**19439** ENMIENDAS serie 02 al Reglamento número 2 del Acuerdo de 1958, relativo a la adopción de condiciones uniformes de homologación y el reconocimiento recíproco de la homologación de equipos y piezas de vehículos de motor.

Enmiendas serie 02 al Reglamento número 2 sobre prescripciones uniformes relativas a la homologación de lámparas eléctricas de incandescencia para proyectores que emitan un haz de cruce asimétrico y un haz de carretera o uno u otro de dichos haces.

Plancha P<sub>3a</sub>/L<sub>2a</sub>

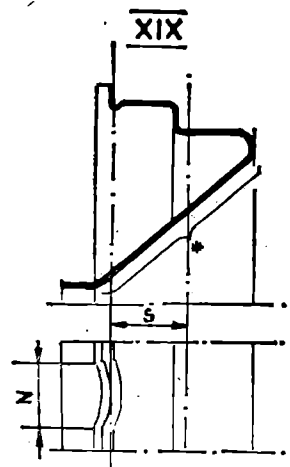
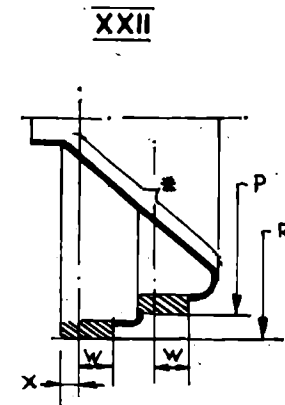
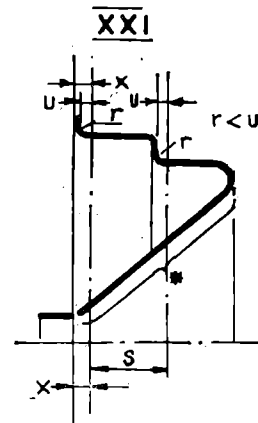
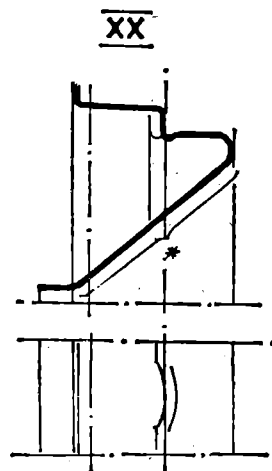
La lámina P<sub>3a</sub>/L<sub>2a</sub> que figura en la página 4555 queda sustituida por la nueva lámina P<sub>3a</sub>/L<sub>2a</sub> que sigue:

Collarín P 45t-41  
conforme a la publi-  
cación CEI 61-1, hoja  
7004-958-2

Casquillo G16  
conforme a la  
hoja CEI  
7004-100-1

Unión del collarín con la lámpara  
terminada conforme a la publica-  
ción CEI 61-1, hoja 7004-95-2
